Meie 21.05.2025 nr 7.2-2/25/9195-5

Kohila Liivamäe kinnistu detailplaneeringu kooskõlastamata jätmine

Joonis 2 Väljavõtte DP tehnovõrkude jooniselt

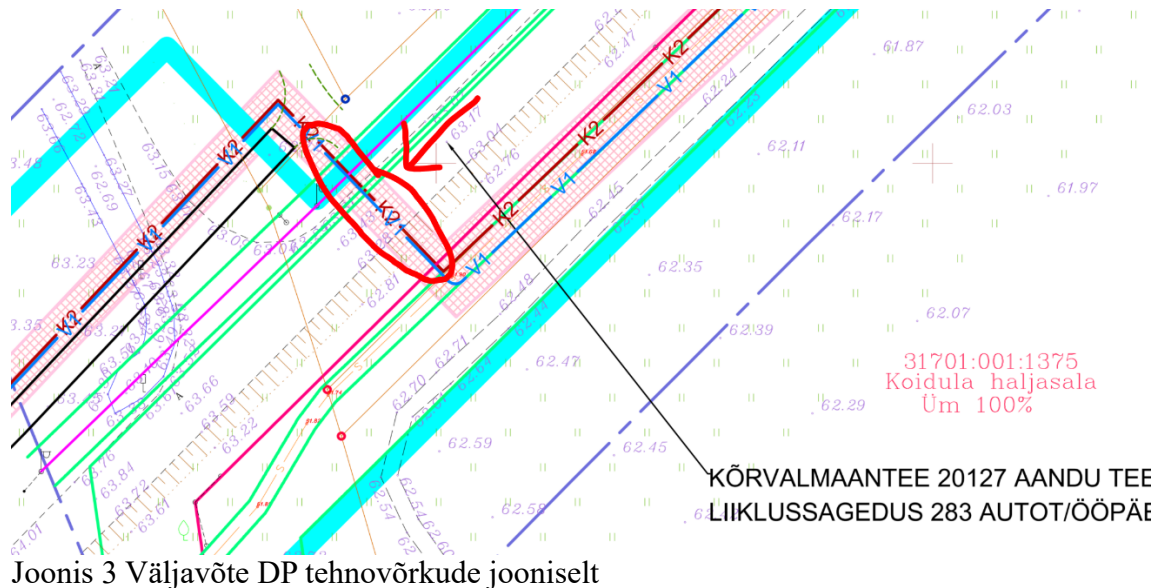
- 1.2. Antud riigiteega kulgevas lõigus (vt joonis 2) palume nihutada kanalisatsioonitorustik väljapoole Transpordiameti (TRAM) kinnistut (kanalisatsioonitorustiku paiknemine TRAM-i maal või täpselt piiril).
